# 3号機の原子炉圧力及び格納容器圧力の 挙動について

# 3号機の圧力挙動に関する主な論点

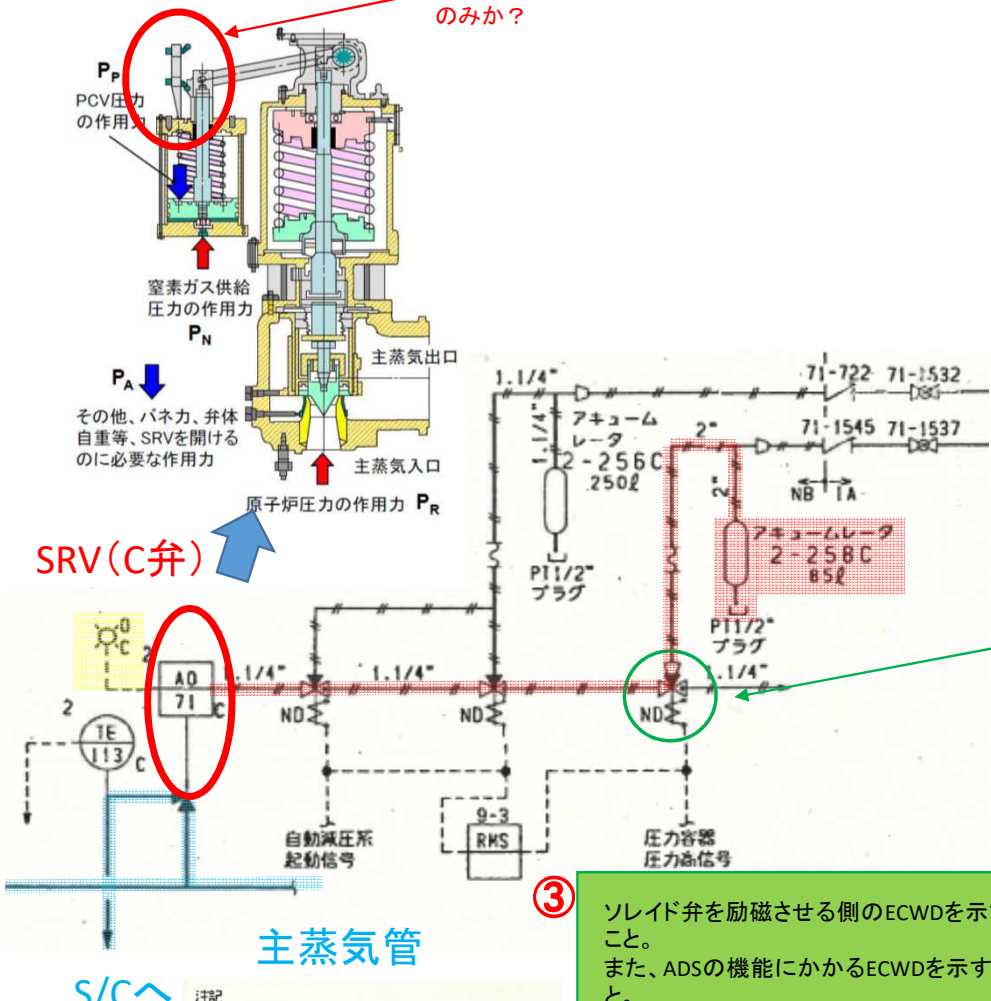
④ SRVの開度として、「全閉」及び「全開」のリミットスイッチのみか？

主蒸気逃し弁インターロック回路(2)

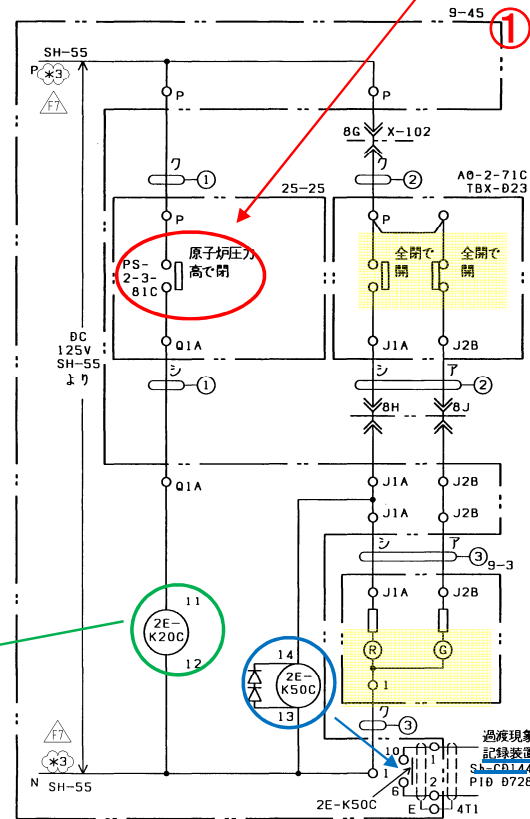
③ ソレノイド弁を励磁させる側のECWDを示すこと。  
また、ADSの機能にかかるECWDを示すこと。

a接点であり、「原子炉圧力高(7.44MPa以上)」で「閉」動作となり、2E-K20Cのリレーを動作(SRVのソレノイド弁を励磁)させ、SRVの逃がし弁機能が作動すると理解。  
この場合、逃がし弁の吹き止まりは、当該接点(PS-2-3-81C)が「開」となることが必要だが、「原子炉圧力高」の信号がとまるのはどういった条件となるのか？また、その条件を設定している回路図を示すこと。  
PS-2-3-81Cの設計を確認するため、計器校正データ(IDS)を提示すること。

Gランプはb接点、Rランプはa接点だが、各々上表の信号と動作という理解でよいか？  
(ただし、Rランプ(a接点)の場合、「全閉以外」で「閉(点灯)」の動作ロジックということか？)

# 3号機RPV圧力

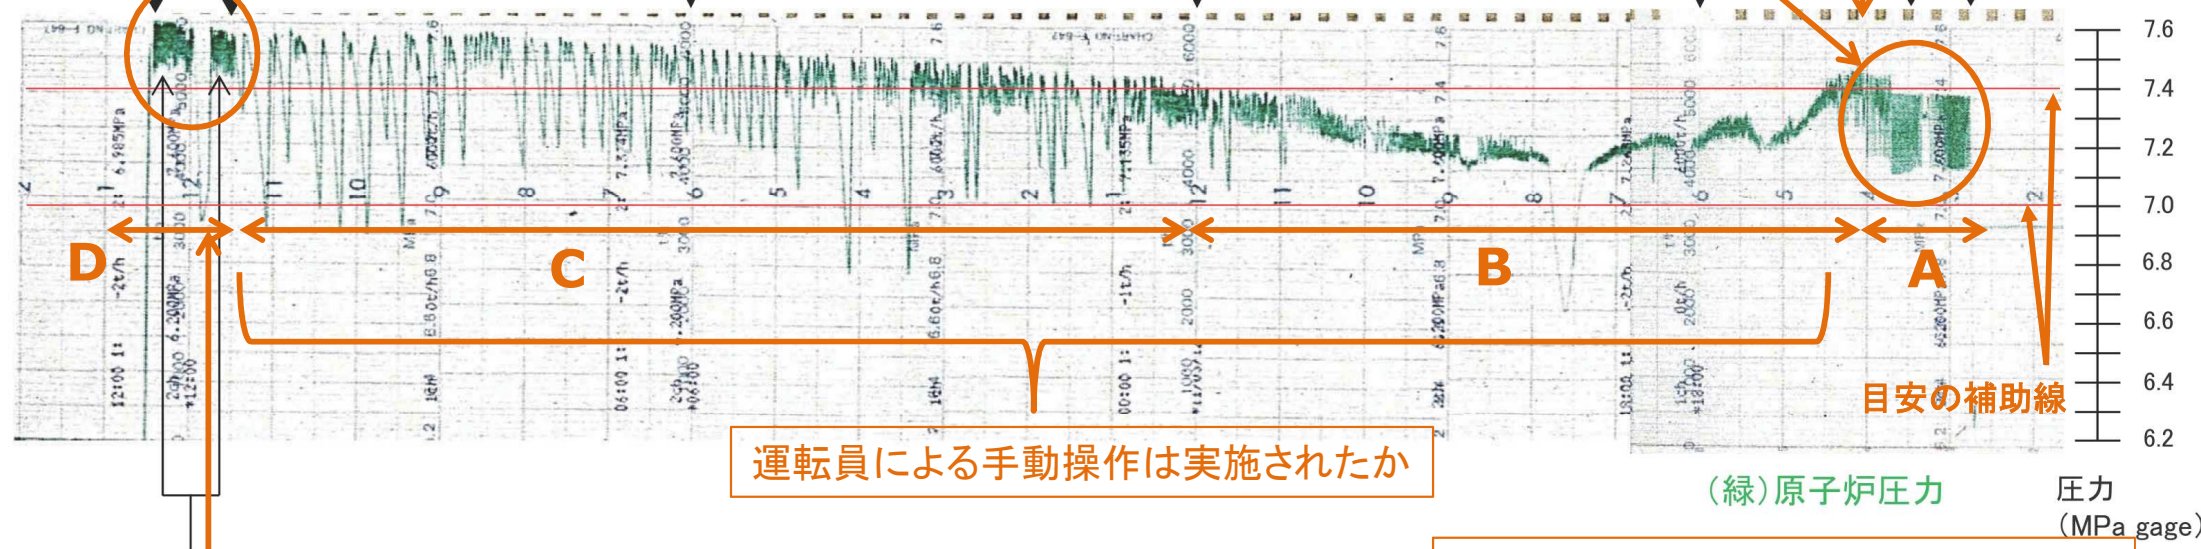
安全弁機能による動作か？

窒素の供給が復帰していれば、C弁が作動するのではないか

運転員による手動操作は実施されたか

SR弁の逃し弁機能の復帰値に至る前に原子炉圧力が上昇

「中央制御室にてスタンバイ状態への弁のリセット操作後、再起動操作が試みられたが、起動後すぐにタービン蒸気止め弁のトリップ機構のラッチが外れ、弁が閉まり停止した。」ことによる減圧か？

# 運転員によるRCICの操作

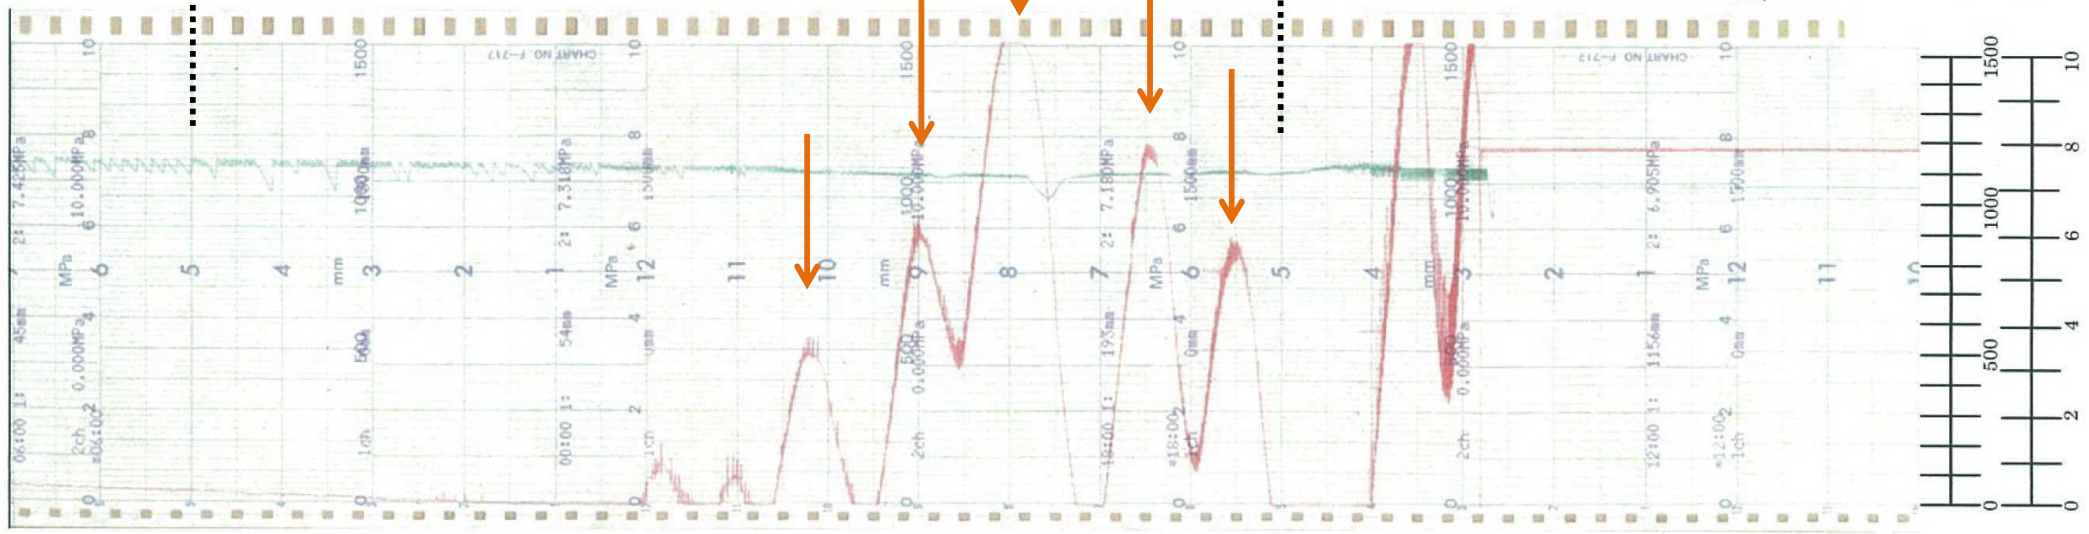
原子炉水位の変化から、概ね30分程度の間隔で注水量の調整をしていたのではないか。  
他方、圧力振動をS/RVの手動操作とするには時間間隔が短すぎるのではないか。

# HPCI運転前後でのRPV圧力

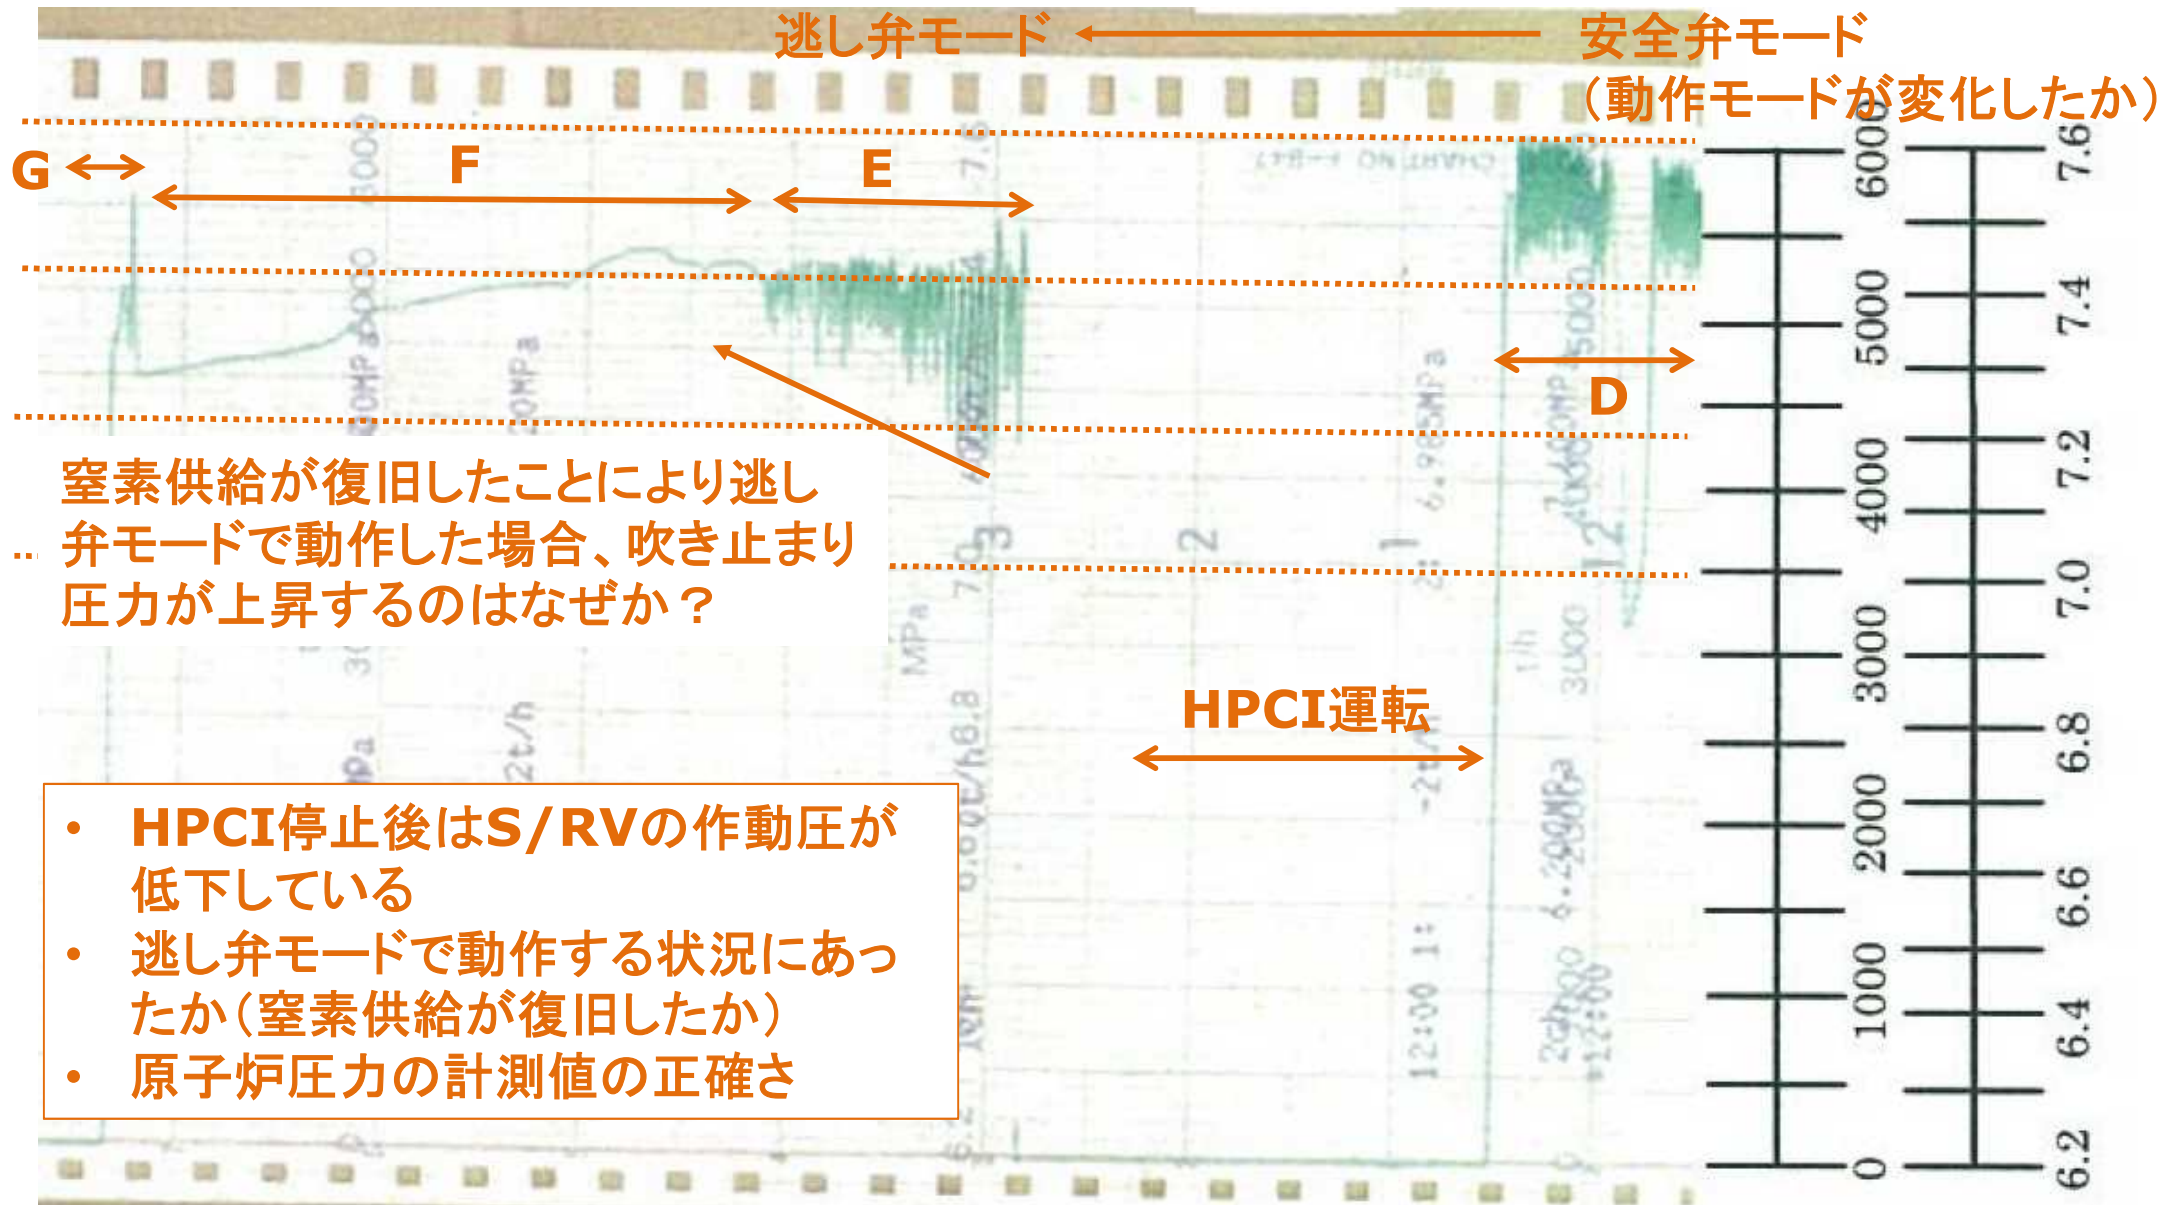
窒素供給が復旧したことにより逃し弁モードで動作した場合、吹き止まり圧力が上昇するのはなぜか？

- HPCI停止後はS/RVの作動圧が低下している
- 逃し弁モードで動作する状況にあったか(窒素供給が復旧したか)
- 原子炉圧力の計測値の正確さ

図9 RHRの系統構成

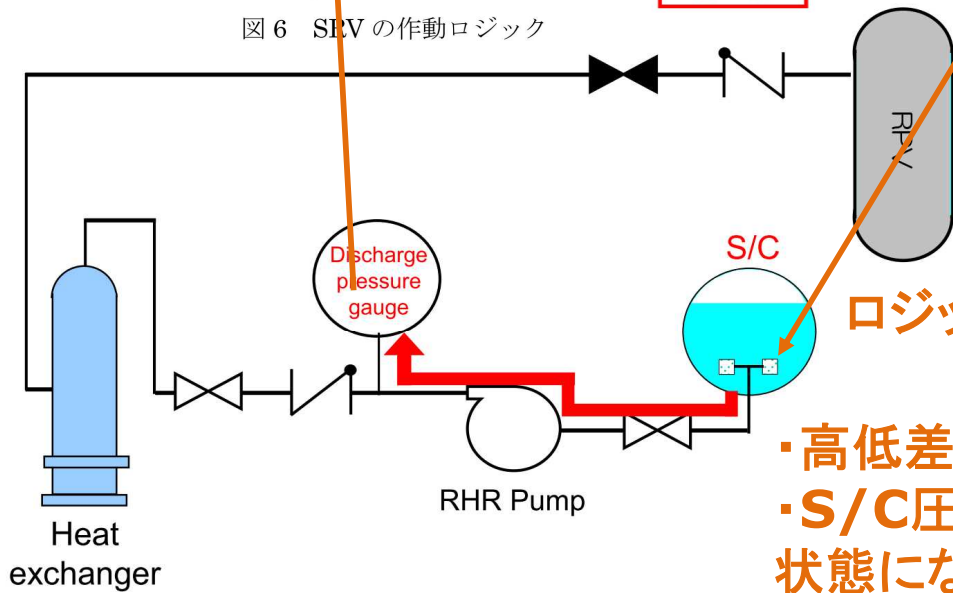
- ・高低差(水頭差)の影響はあったか
- ・S/C圧力が上昇すると、RHRが待機状態になくともADSが作動してしまうか

# 2回目のベント後の格納容器圧力

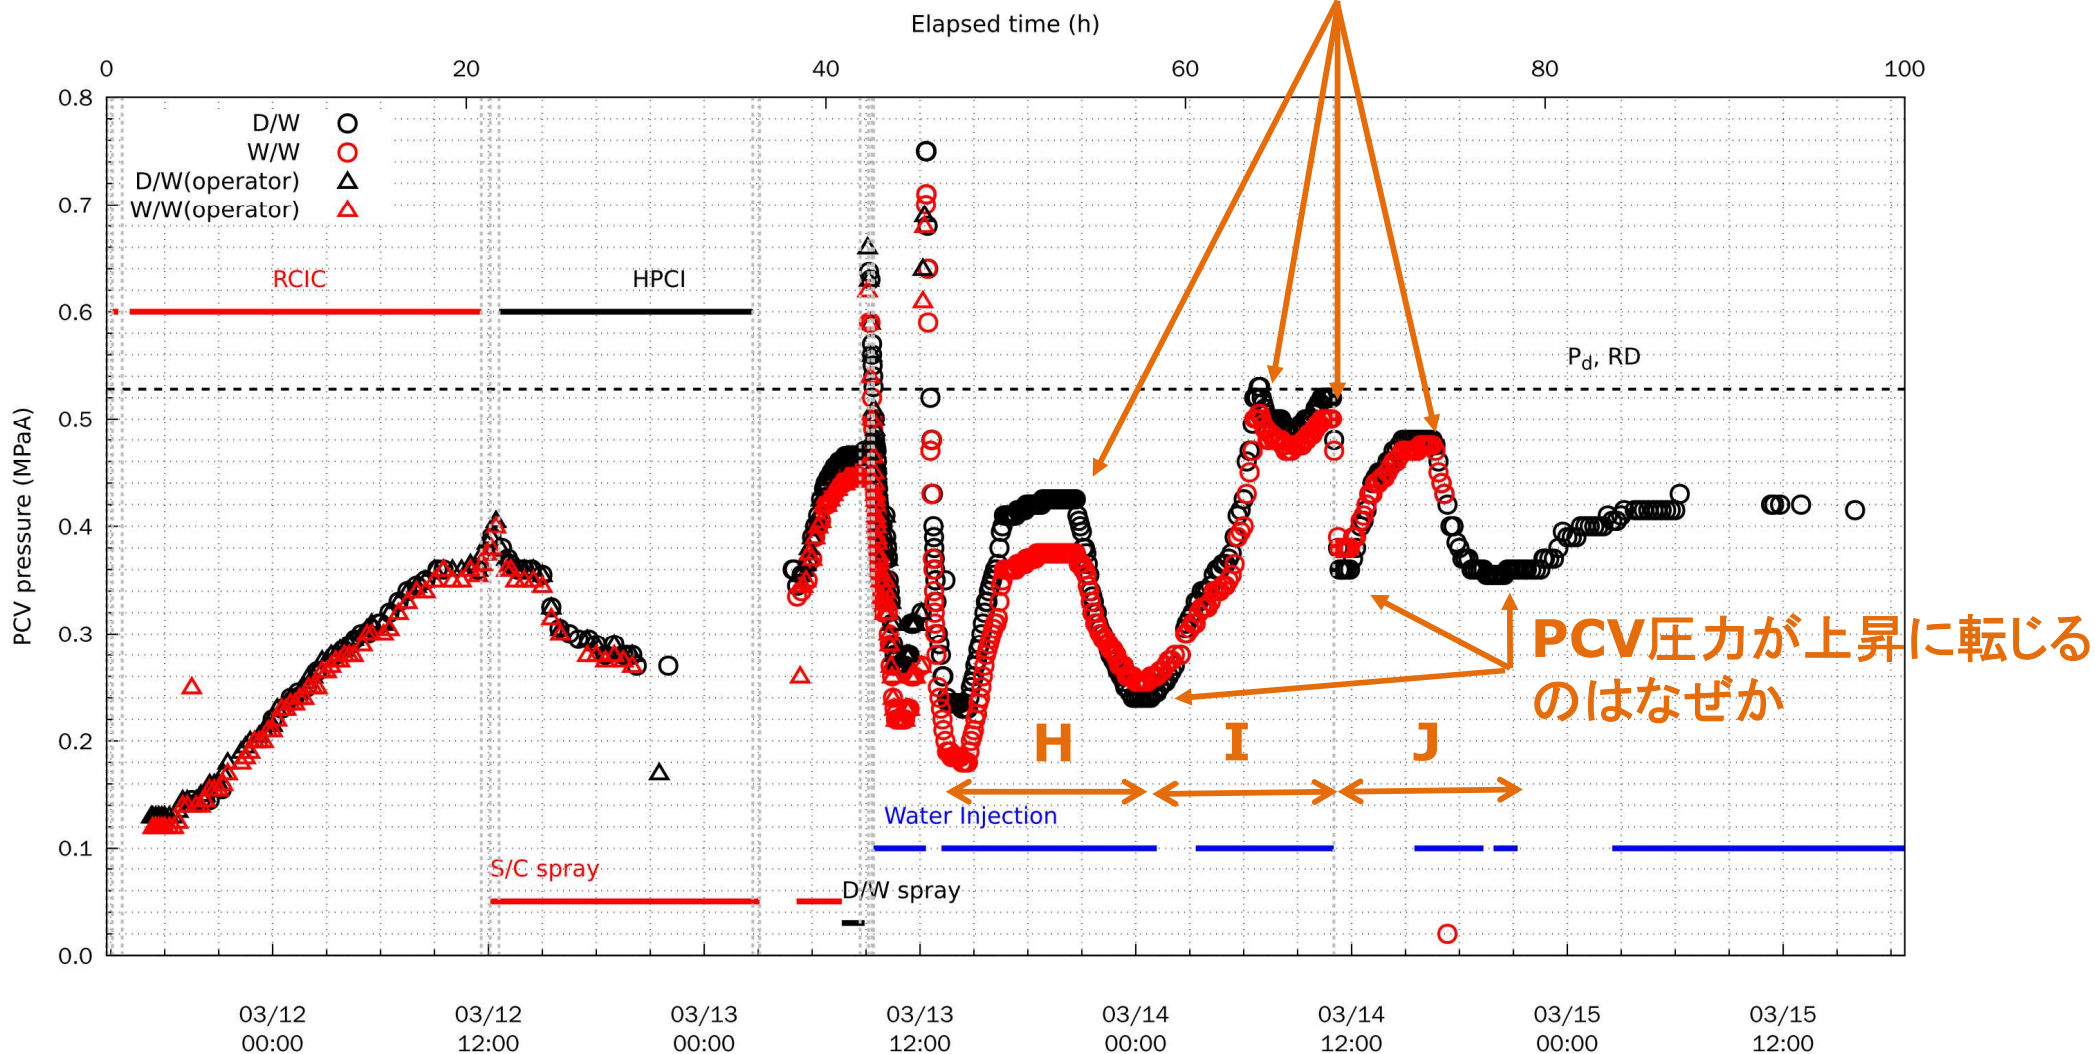
3回目以降のベントが失敗だった場合、  
PCV圧力が低下した原因は？
